**Arkiv:** <arkivID><jplD>  
PlanID-  
125620180002,  
Plannavn-for Meland  
kyrkjegard, Komnr-  
4631, FA-L13

#### 4.gongs handsaming - Meland kyrkjegard, gbnr. 316/31 mfl. PlanID 125620180002

## Tilleggsopplysningar til plansak 20/171 – Meland kyrkjegard

**Figur 1: Blå sirkel t.v. visa dagens tilkomst for drift. Sirkel i midten visar omtvistet ny tilkomst. Sirkel t.h. visa**

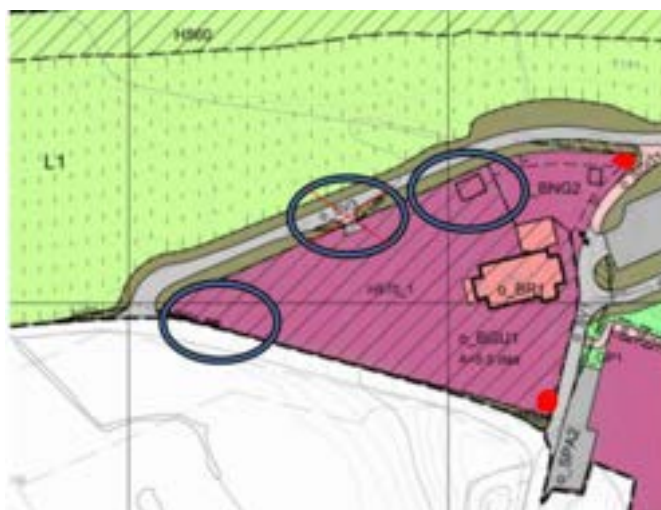
Planforslaget slik det no ligg føre visar ny tilkomst for drift via kyrkjemuren i nordvest. Ei løysing som ved offentleg ettersyn og høyring ikkje vart godteken av Vestland fylkeskommune, då flytting

eller riving av garasje i nord i staden for, kan gje ei opning for tilkomst til nedre gravfelt. Kyrkja og Alver kommune ynskjer og vidareføre dagens plassering av garasje.

### **omtalt garasje. Raude prikkar visar mogleg plassering av informasjonsskilt.**

- Ny kommunal veg med begrensa bruk til Bjørnstad o\_SV3 skal opparbeidast med grasarmering.
- O\_SV1 skal framleis vera primær veg utanom dei dagar det vert haldt tilstellingar i kyrkja. Gangareal o\_SGG1 vert endra til arealformål for veg.
- Ny tilkomst for drift via kyrkjemuren i nordvest takast ut av planen. Dagens tilkomst for drift via fylkesvegen i sørvest, kan nyttast ved og fjerna symbol for stenging av avkøyrsløse i plankartet. Dagens tilkomst kan ikkje utvidas eller endras.
- Skilt som visar til alternativ veg o\_SV3 skal oppførast i nord og sør for o\_SV1. Skilta avdukast ved tilstellingar i kyrkja og dekkast til igjen etter endt arrangement.
